ERRATA CORRIGE

IRRADIO

modello RS26 - RFS26

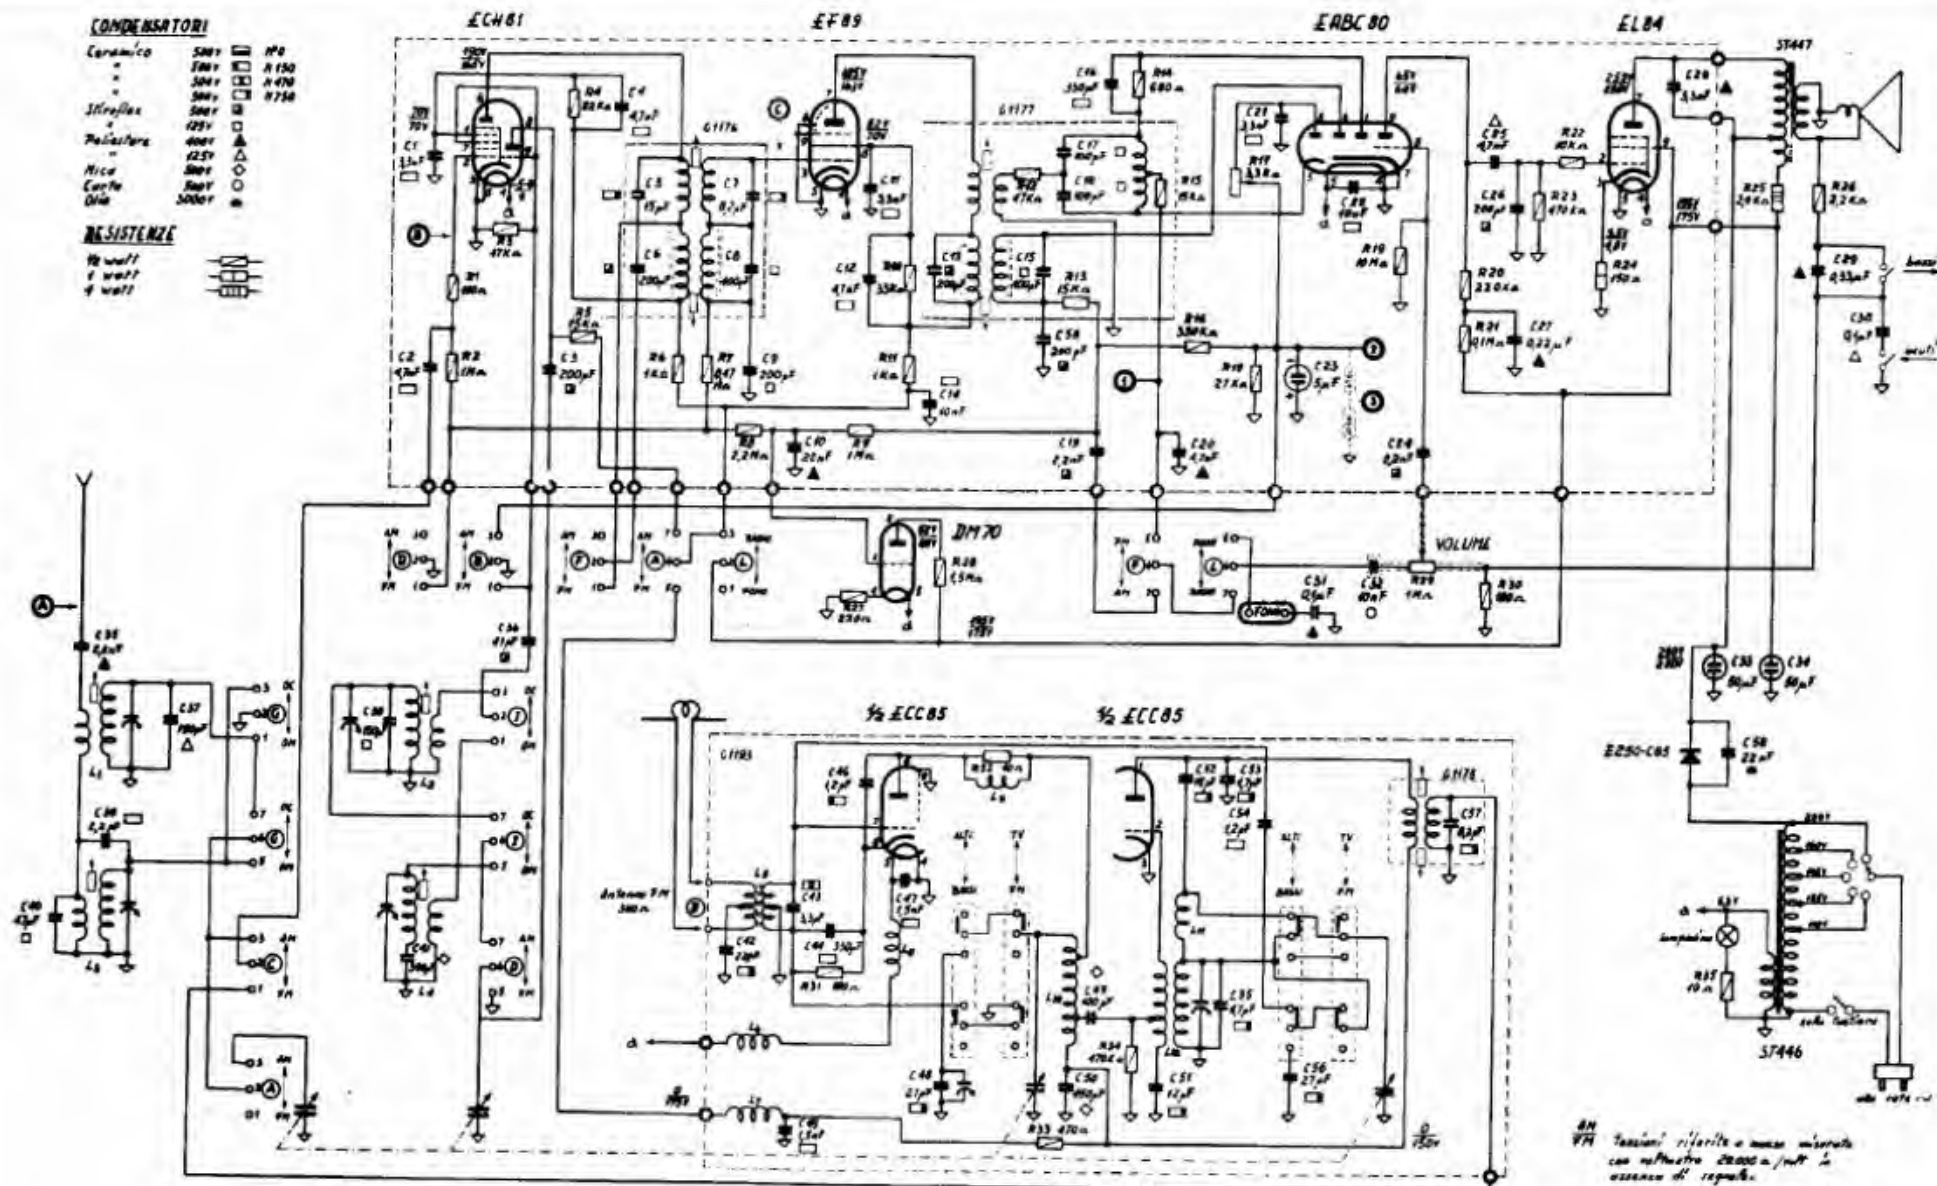
I valori dei componenti R12 - C25 - C29 segnati sullo schema sono errati. Essi vanno corretti in: R12 = 47 Ω - C25 = 47 nF - C29 = 0.22 μF.
